川津港南防波堤灯台の 灯火の色などが変わりました

川津港南防波堤灯台は、光源を電球からLEDに変更したことに伴い、平成25年9月 11日から<mark>灯火の色が白色から緑色に変わりました</mark>。なお、光り方は変わりません。

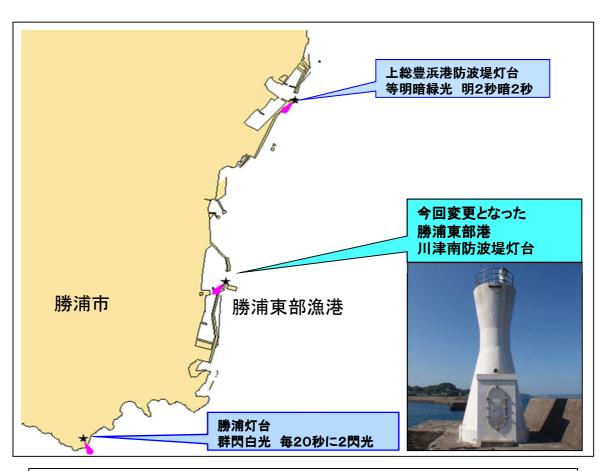
(連成不動単閃白光 毎5秒に1閃光) → (連成不動単閃緑光 毎5秒に1閃光)

光 度 : 2,200カンデラ → **78カンデラ**

光達距離 : 閃 光 10.5海里 → 5.0海里

不動光 6.0海里 → 1.5海里

地上から構造物の頂部までの高さ : 8.9メートル → **8.6メートル**

名 称 : 川津港南防波堤灯台 → 勝浦東部港川津南防波堤灯台
